Porsche Carrera Cup France 2021

Note Technique 02/2021_v3

ARBRE DE TRANSMISSION

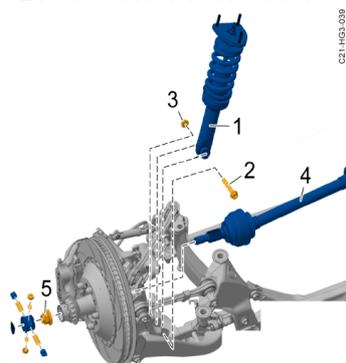
Porsche Motorsport vous informe que les écrous de serrage des arbres de transmission (rep. 5) de votre Porsche 991 GT3 Cup (type 992) doivent être serrés suivant la méthode ci-dessous avant leur première utilisation, à froid :

- 1) Serrage à 470 N.m
 - 2) Dévisser de 360°
 - 3) Serrage à 470 N.m avec Loctite haute résistance
- } seulement pour pre-serrage initial (écrou neuf)

A livraison

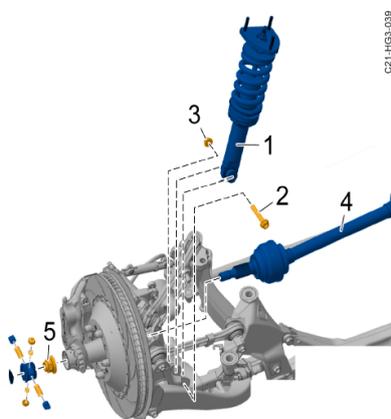
Porsche Motorsport vous informe que le collier de serrage métallique du soufflet caoutchouc coté roue doit être remplacé par un collier plastique à languette métallique.

Avant de mettre en place et de serrer ce collier plastique, la portée du soufflet doit être graissée. Le collier doit alors être juste assez serré pour que le soufflet puisse glisser sur l'arbre de transmission. NE PAS trop serrer.
